PRODUKT	AVD.	GRUPP
<b>P</b>	<b>4</b>	<b>43</b>
BETR. Växellåda M 46		NR 12
		DATUM Okt. 77

## Service meddelande

### Oljeläckage vid mellanfläns

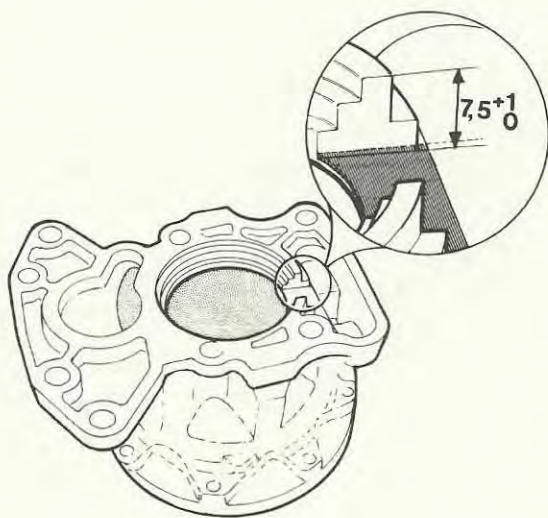
Om oljeläckage uppstår vid luftningshålet på mellanflänsen kan detta bero på en av nedanstående orsaker.

**Tid. utf.** Dräneringskanalen i mellanflänsen, mellan skiftaxlarna och bakre lagret, är för smal.

**Sen. utf.** Dräneringskanalen i mellanflänsen, mellan skiftaxlarna och bakre lagret, är för grund.

I båda fallen måste gods arbetas bort (se resp. bild).

Är mellanflänsen redan bearbetad vid fabriken, sök då efter andra orsaker till läckage, t ex sprickor eller porer i godset.
